Saksnr. Øygarden: 21/23493

Dato: 31.10.2022

*Equinor-referanse: 2021-010352*

**Northern Lights – Etablering av rørledning i sjø****Søknad om igangsetjingsløyve for delar av tiltaket – Etablering av rørledning i sjø**

Figur 2. Ny røyrledningstrase KP0 – KP3 som vert lagt til grunn for igangsetjingsløyve

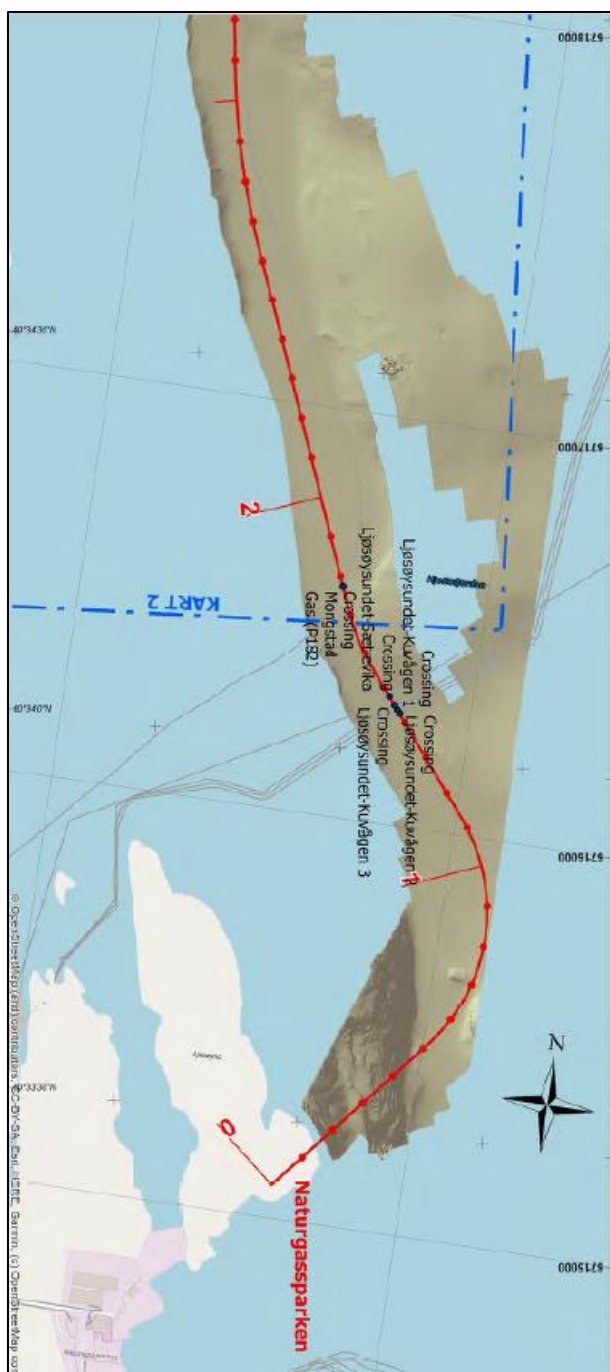
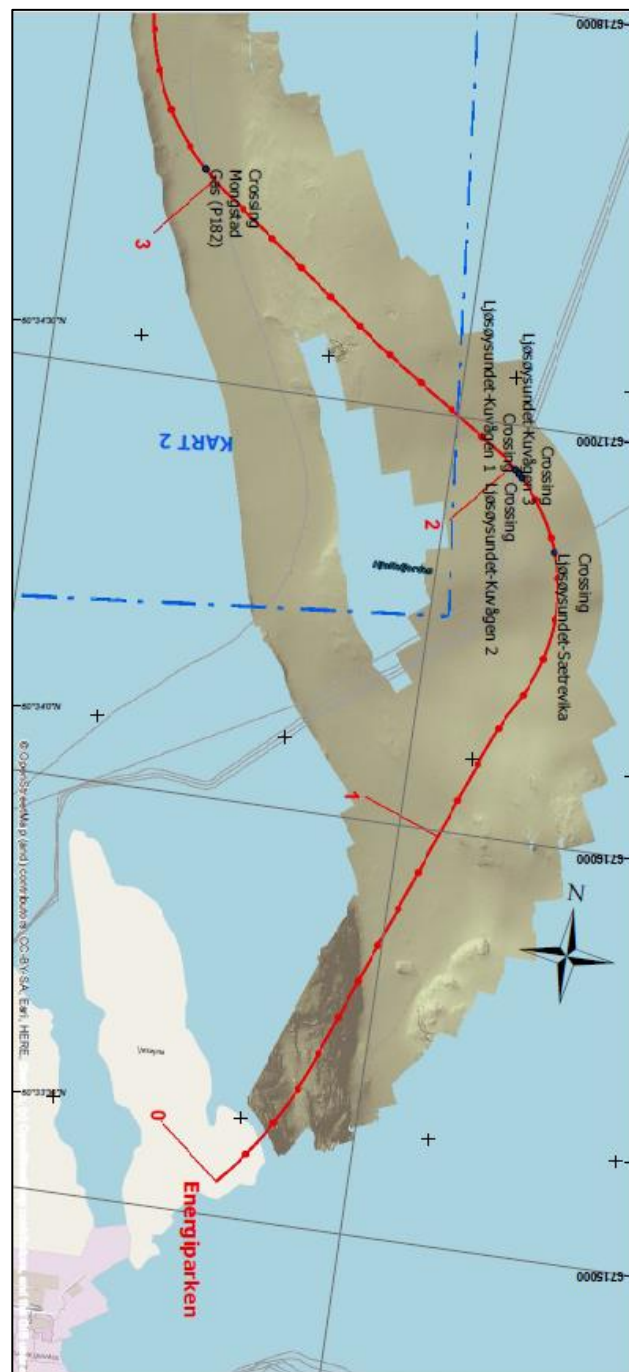
Etter ei nærare prosjektering av rørledningen fram til igangsetjing er det med omsyn til sjøbotnen og eksisterande infrastruktur gjort ei mindre justering av trase frå profil KP 1 til KP 3. Rørledningen er no plassert noko lengre aust enn tidlegare vist mellom anna for å unngå kryssing av anker til oppdrettsanlegg som ligg i dette området. Det er vedlagt oppdaterte plan- og profildeikning vedlegg E1 som viser plassering av rørledningstraseen.

Trase er framleis i samsvar med godkjent reguleringsplan og ein vil framleis krysse eksisterande rørledningar og kablar etter same prinsipp godkjent av rør- og kabeleigarar. Endringa vil ikkje ha konsekvensar for andre interesser i sjø slik som t.d. fiske. Det er ikkje naboar som vert råka av endring i trase då heile tiltaket ligg i sjø, og Forsvaret er informert om denne endringa. Basert på desse forholda er det vurdert frå ansvarleg søkar å ikkje være naudsynt å endre godkjent rammesøknad, og at igangsetjingsløyve kan basere seg på allereie godkjent rammeløyve med oppdatert/trase.
